Obiekt:		GINEKOLOGICZNO-POŁOŻNICZY SZPITAL KLINICZNY IM. HELIODORA ŚWIECICKIEGO UNIwersytetu Medycznego im. Karola Marcinkowskiego w Poznaniu	
Temat:		EKSPERTYZA TECHNICZNA STANU OCHRONY PRZECIWOPOŻAROWEJ W TRYBIE: - § 2 rozp. z 12 kwietnia 2002 (Dz. U. nr 75, poz. 690 ze zmianami), - § 1 ust. 2 rozp. z 7 czerwca 2010r. (Dz. U. Nr 109 z 2010, poz. 719 ze zmianami), - § 13 ust. 4 rozp. z 24 lipca 2009 r. (Dz. U. Nr 124 z 2009, poz. 1030).	
Nazwa rysunku:		PLAN SYTUACYJNY - BUDYNEK B	
Opracował:	mgr inż. Kazimierz Miedziński Rzeczoznawca budowlany Lista rzeczozn. bud. woj. poz. upr. nr 46/93 Uprawnienia budowlane w spec. konstrukcyjno-inżynierskiej nr 147/65	Nr rys. 01	
		Skala: 1:500	
Opracował:	RZECZOZNAWCA DO SPRAW ZABEZPIECZEŃ PRZECIWOPOŻAROWYCH inż. Jacek Podtyma Nr upr. 656/2016	Kwiecień 2024 r.	
		© Niniejsze opracowanie chronione jest prawami autorskimi zgodnie z ustawą o prawie autorskim i prawach pokrewnych z dnia 4 lutego 1994 r. (Dz.U. z 1994r. Nr 24, poz. 83, z późn. zm.) Niniejsze opracowanie może być rozpowszechniane i kopiowane jedynie w całości. Autor opracowania: J.P.PROJEKT - BiP Sp. z o.o.

GINEKOLOGICZNO-POŁOŻNICZY SZPITAL KLINICZNY IM. HELIODORA ŚWIĘCICKIEGO UNI

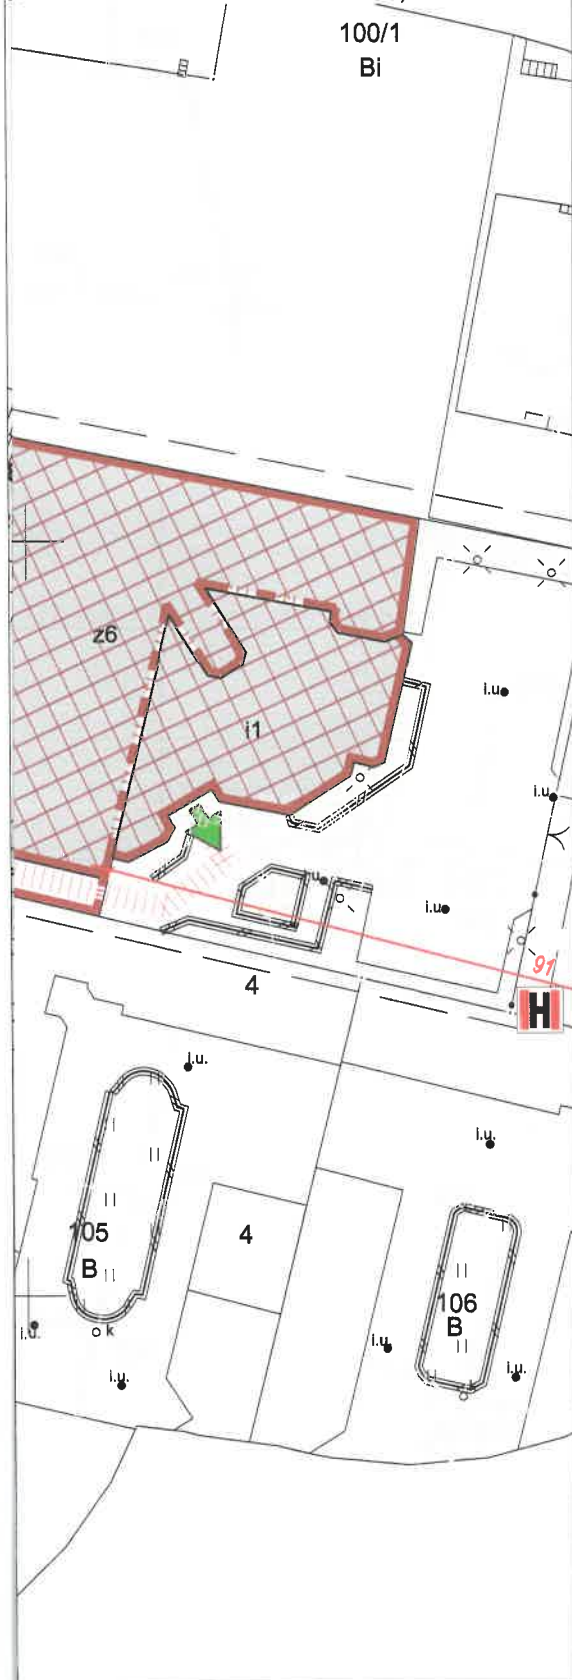
J WYELIMINOWANIE PARKOWANIA, CZY TEŻ
RZYMYWANIE SIĘ POJAZDÓW W OBRĘBIE WYZNACZONEJ
GI POŻAROWEJ - W TYM OZNACZENIE DRÓG POŻAROWYCH
KIEM B-36 "ZAKAZ ZATRZYMYWANIA SIĘ" WRAZ Z TABLICZKĄ
UPRZEDZAJĄCĄ O MOŻLIWOŚCI ODHOLOWANIA POJAZDU
OSZT WŁAŚCICIELA

TERENIE SZPITALA ZOSTANIE WYZNACZONY PRZEBIEG
GI POŻAROWEJ ZNAKAMI PIONOWYMI I POZIOMYMI, ORAZ
ISCA PRZEZNACZONE DO PARKOWANIA POJAZDÓW

JAZD DLA KARETEK:
STANĄ USUNIĘTE MIEJSCA POSTOJOWE DLA
OCHODÓW OSOBOWYCH Z KRYTEGO PODJAZDU
AZD PRZEZNACZONY TYLKO DLA KARETEK)

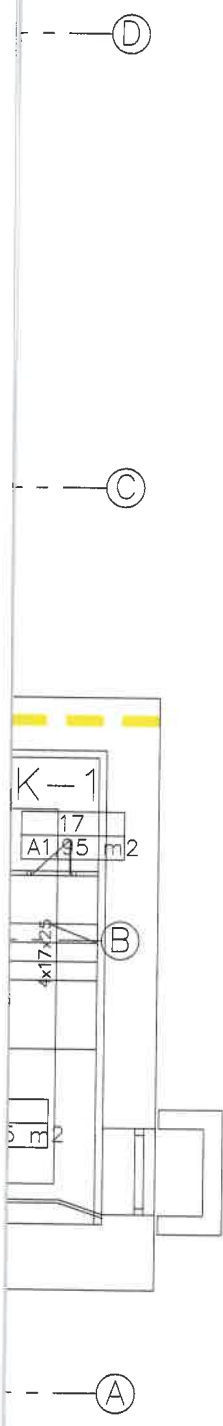
AKUACYJNE Z KLATKI SCHODOWEJ K1 (B5)
CZYNNE 0,82 m < 0,9 m
SZEROKOŚĆ DRZWI 1,02 < 1,4 m WYMAGANE

SZEROKOŚĆ BIEGU
SCHODÓW ZEWNĘTRZNYCH
(MIĘDZY BALUSTRADAMI)
1,2 < 1,4 m WYMAGANE

KLATKA SCHODOWA NIE JEST
WYDZIELONA POŻAROWO
KLATKA SCHODOWA ZOSTANIE WYDZIELONA
POŻAROWO W TRYBIE § 256 UST. 2 [WT]
ZAMKNIĘCIA KLATKI SCHODOWEJ
ZOSTANĄ WYKONANE W KLASIE EI 60S

ZAMKNIĘCIA KLATKI SCHODOWEJ
ZOSTANĄ WYKONANE W KLASIE EI 60S
